改善箇所説明図

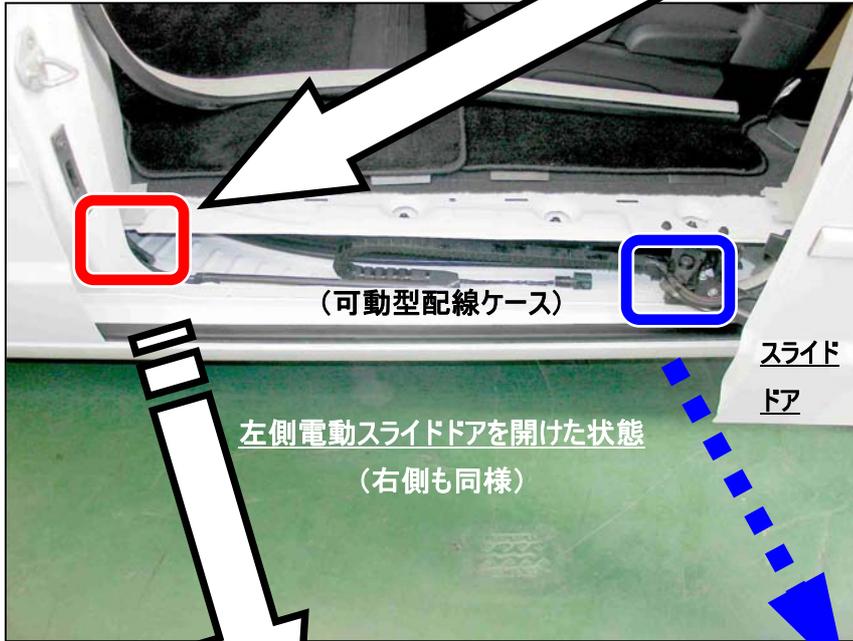
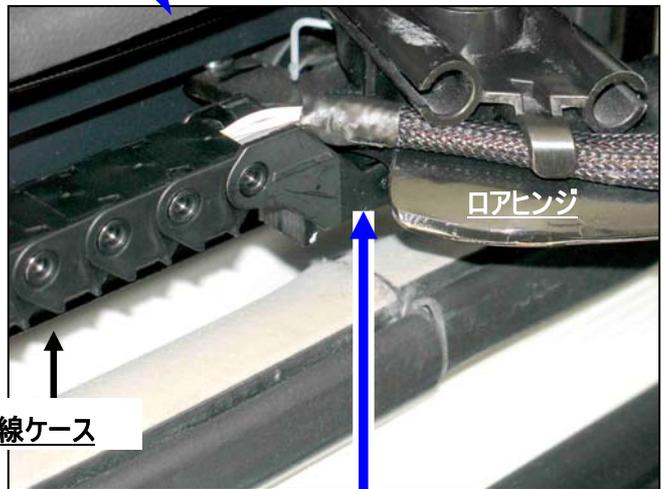
基準不適合発生箇所

電動スライドドア用配線の
ショートにより不具合が発生
する箇所。

左右電動スライドドア用配線において、当該配線の固定が不十分なため、電動スライドドアのロアヒンジまたは可動型配線ケースが当該配線に接触しショートする場合があります。そのため、そのまま使用を続けると、電動スライドドアのラッチ装置のモータが回り続ける等により当該装置が過熱し、最悪の場合、火災に至るおそれがある。

アダプタを装着

全車両、電動スライドドア用配線をバンドで固定するとともに、電動スライドドアのロアヒンジに可動式配線ケースの動きを抑制するためのアダプタを装着する。

識別： 運転席後部の外側固定ボルトの頭部に黄色ペイントを塗布する。
